SZKOŁA GŁÓWNA GOSPODARSTWA WIEJSKIEGO W WARSZAWIE

DI/ **56** /2021r.
Sprawa DI.250.5.2020r.

Warszawa, dn **2021-02-12**

Dotyczy: postępowania prowadzonego w trybie przetargu nieograniczonego pn.: **Budowa obiektu laboratoryjno – dydaktycznego wraz z zapleczem technicznym, infrastrukturą towarzyszącą, przyłączami, ciągami komunikacyjnymi i zagospodarowaniem terenu na potrzeby Innowacyjnego Centrum Nauk Żywnościowych.**

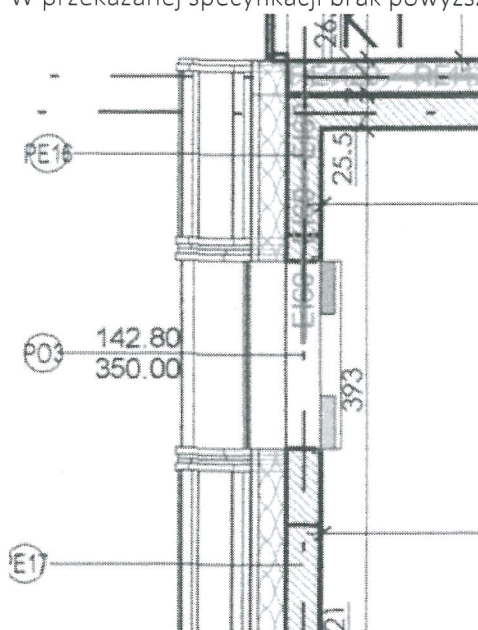
Pytanie 4 Prosimy o przekazanie specyfikacji okładziny ściennej widocznej na przekroju A-A, występującej na kondygnacjach -1 i 1 w osiach D-J2.

Odpowiedź: Dekoracyjne elementy wykończenia wnętrz dedykowane do pomieszczeń o dużym poziomie hałasu. Szerokość listwy 30 mm, wysokość listwy ok 39 mm, rozstaw listew w osiach ok 100mm, przerwa między listwami ok 70 mm. Łączna wysokość systemu ok 75 mm. Kolor listew jasny dąb. Deklaracja właściwości użytkowych zgodna z normą PN – EN 13964;2014. Montowany za pomocą dźwigarów , konsoli i kołków rozporowych. Na końcach elementów należy zastosować zaślepki. Listwy wykonane z aluminium 05-06 mm, dźwigary wykonane ze stali 0.55 mm. Widoczne elementy montażowe malowane na kolor czarny RAL 9004

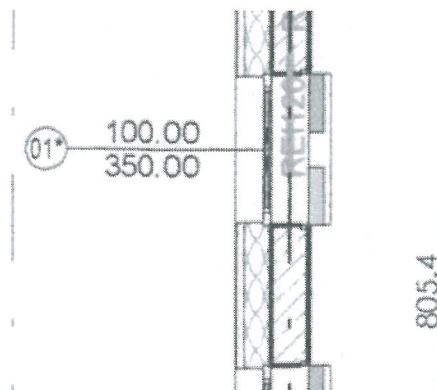
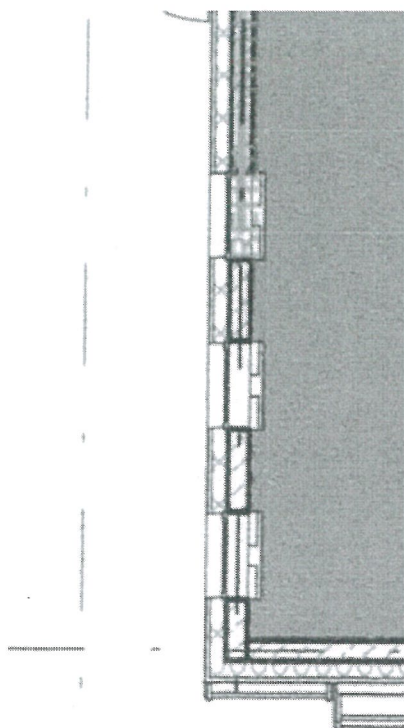
Pytanie 5 Wg. zestawienia stali z rysunku rysunku 1912_PW_KO_01_67_04 wynika, że zastosowano łącznie 6 kompletów belek BS2/5 (2xHEB 600), jednakże wg. samego wykazu (pozycji jednostkowych) policzono 3 komplety. Na rysunkach szalunkowych stropów nad poziomami parteru, I pietra i II pietra występują łącznie 3 belki BS 2/5. Prosimy o wskazanie która ilość stali jest poprawna (44,8 tony czy 22,4 tony). Jeżeli mają być wykonane 6 sztuk, prosimy o wskazanie lokalizacji pozostałych 3-ch sztuk belki o tym symbolu.

Odpowiedź: Ilość stali do oferty należy przyjąć na podstawie rysunków.
